改善箇所説明図

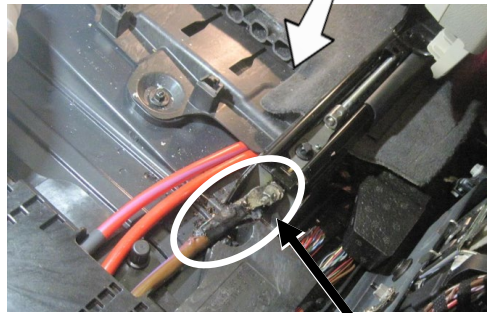
不具合発生箇所

固定ボルト

助手席の下にある 48V のアース配線において、製造時の組み付けが不適切なため、端子の固定ボルトが適切な締付けトルクで取付けられていないものがある。そのため、走行中の振動等により導通不良が発生し、警告灯が点灯すると共に増加した電気接触抵抗により発熱して、最悪の場合、火災に至るおそれがある。

全車両、端子の固定ボルトの締付けトルクを点検する。緩みや溶損がある場合は、損傷部位を新品に交換して適切な締付けトルクで固定する。

識別 : 車台番号の付近に黄色の識別ペイントを塗布する
